改善箇所説明図

エンジンルーム内(右側)

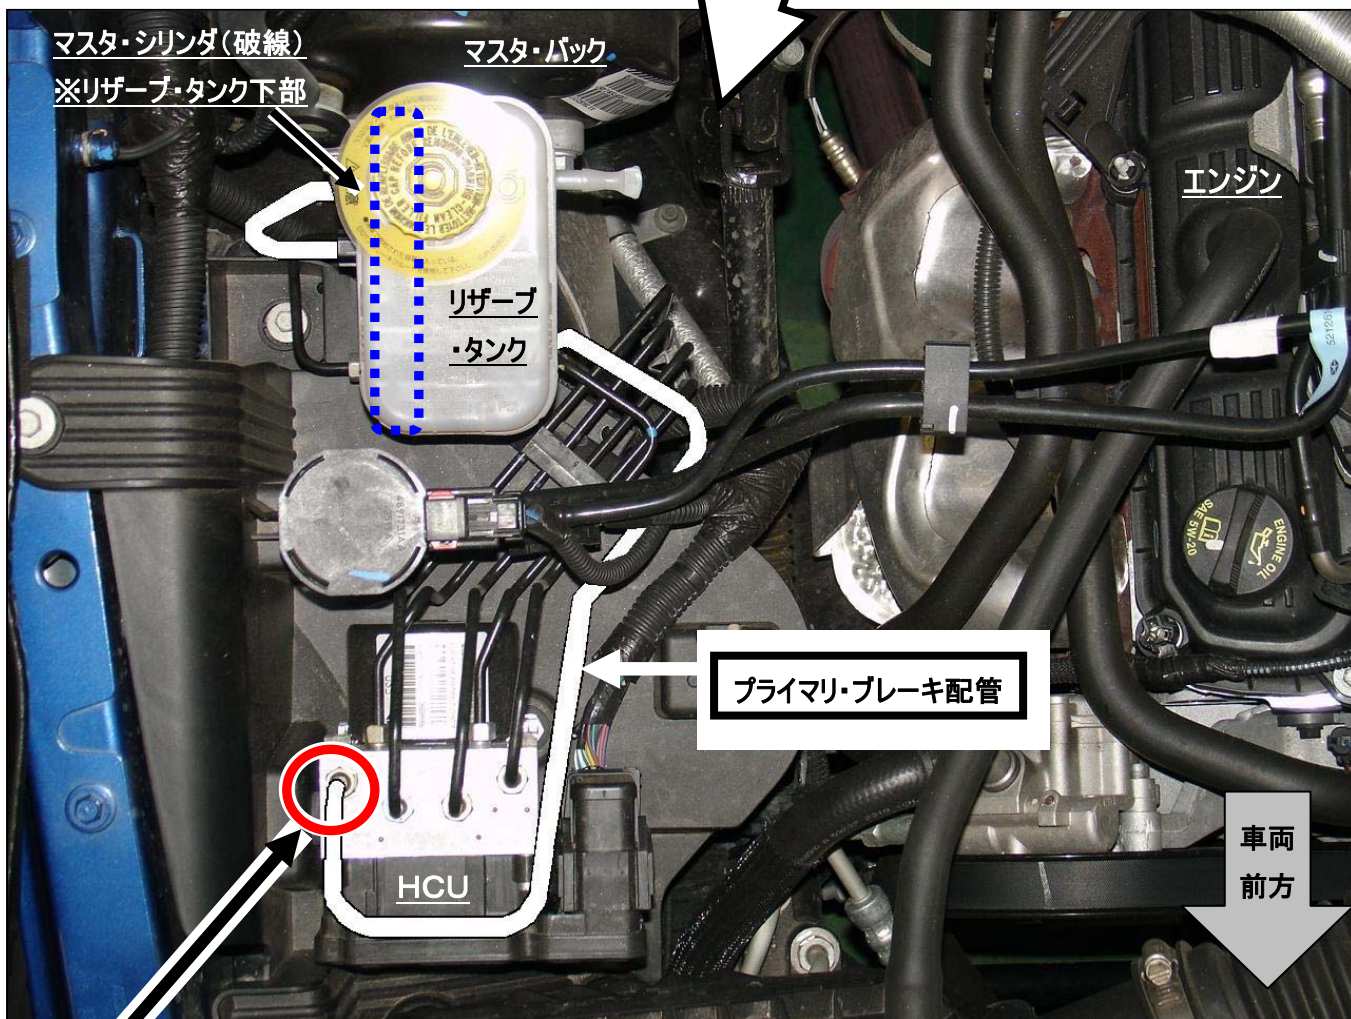
基準不適合発生箇所

エンジンルーム内にある、マスタ・シリンダと油圧コントロールユニット(HCU)をつなぐ「プライマリ・ブレーキ配管」において、HCU側配管の接続端部の形状が不適切なため、接続部の密着が不十分なものがある。そのため、そのまま使用を続けると、当該接続部よりブレーキ液が漏れ、制動力が低下するおそれがある。

改善の内容

全車両、プライマリ・ブレーキ配管を良品と交換する。

識別 : エンジンルーム内のHCU上部にある「プライマリ・ブレーキ配管」に黄色ペイントを塗布する。
